REF.: " Novo suporte da tampa para mudança de marchas para Tratores 1175 ".

AGTR 036
Emissão :
Maio/2010

BOLETIM TÉCNICO

YANMAR
AGRITECH

• PRIMEIRA GERAÇÃO:

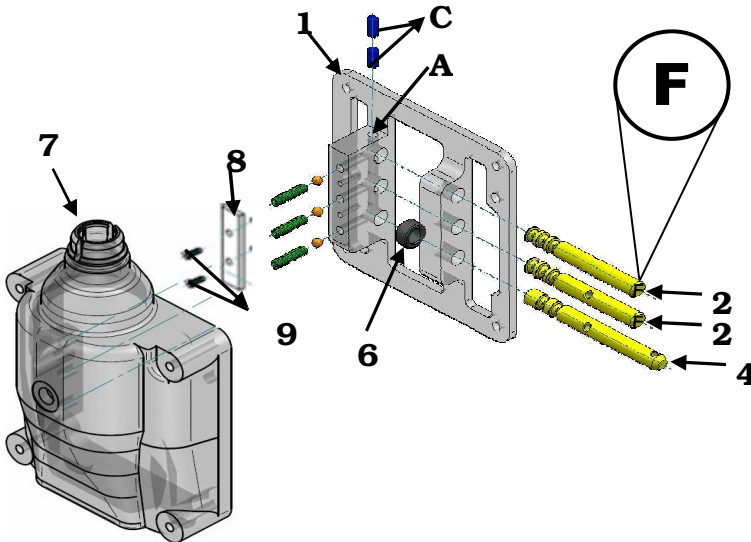
Neste sistema, as molas encontram-se alojadas metade na tampa de mudança principal e a outra metade no suporte e o mancal onde os eixos dos garfos se apóiam era mais fino que o mancal do lado oposto às esferas.

O furo **A** deverá ser utilizado para alojar as duas peças **C (Trava anti-encavalamento)**.

Este sistema foi substituído pela segunda geração. Para reposição, o item **1** permanece o mesmo código, porém é uma peça reforçada com alteração de dimensão, portanto o item **6** (colar da Ré) deverá ser substituído conforme a **2ª geração**, pelo fato de possuir uma menor espessura e exclua o itens **5** (colares de mudança principal).

• **SEGUNDA GERAÇÃO:**

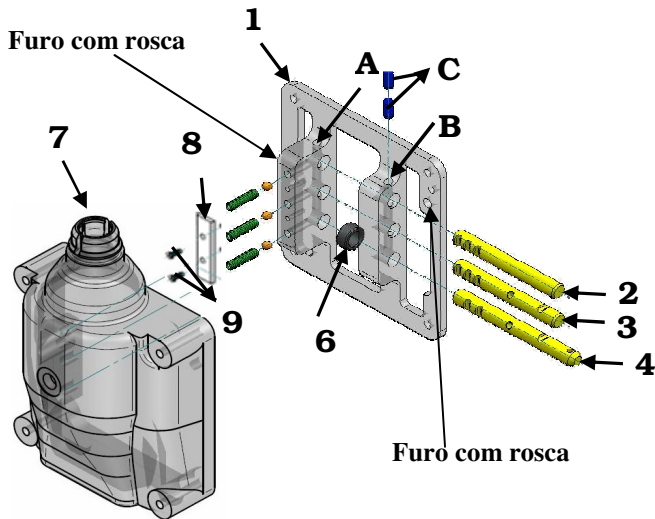
O suporte foi reforçado nos mancais dos eixos, no lado oposto às esferas onde o suporte antigo possuía espessura de 10mm e o atual possui espessura de 25mm.

Passou a ser aplicado a partir do trator **713M0049** (chassi da plaqueta- **710M0050**); motor **76049**; Neste sistema as molas deixaram de serem alojadas na tampa de mudança principal, passando a alojar-se totalmente no suporte da tampa (**1**), juntamente com as esferas. Para realizar a fixação da mola e esfera é necessário acrescentar uma tampa (**8**) e dois parafusos (**9**).

Os 3 eixos de mudança (**2 e 4**) passaram a ser de aço forjado para aumentar sua resistência e são identificados pela letra F gravada na lateral. Devido ao suporte da tampa de mudança (**1**) ter sido reforçado, foram eliminados os dois colares (**5 - item da geração anterior**) que eram aplicados ao eixo (**2**), e o colar do eixo da Ré teve sua espessura reduzida, no sistema da **1ª geração** possuía espessura de **26,5 mm**, quando implantado a **2ª geração** passou a ter espessura de **12 mm**.

O furo **A** deverá ser utilizado para alojar as duas peças **C** (**Trava anti-encavalamento**).
